改善箇所説明図

エアバッグ・コントロール・ユニット

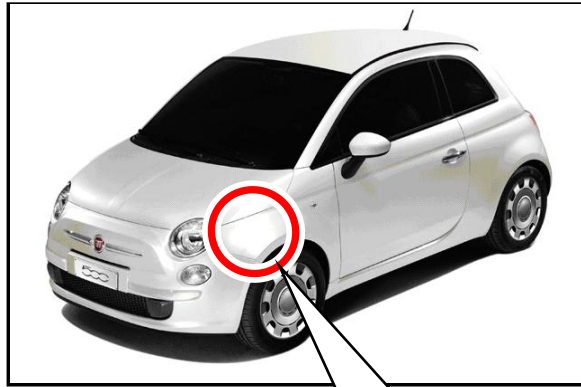
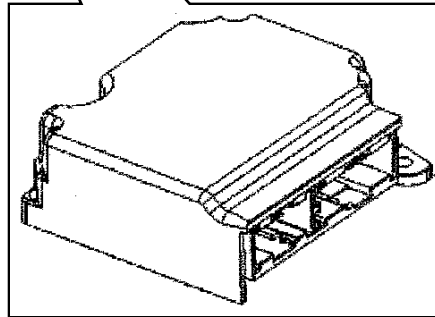
基準不適合発生箇所

基準不適合発生箇所

サイドエアバッグにおいて、エアバッグ・コントロール・ユニットのプログラムが不適切なため、側面衝突の際にエアバッグの展開信号を誤って認識し、衝突した側と反対側のサイドエアバッグが展開することにより側面衝突時の乗員保護性能が著しく損なわれるおそれがある。

改善の内容

全車両、エアバッグ・コントロール・ユニットのプログラムを書き換える。

識別： グローブボックス内のエアバッグ有効期限ラベルに赤色のマーキングをする。
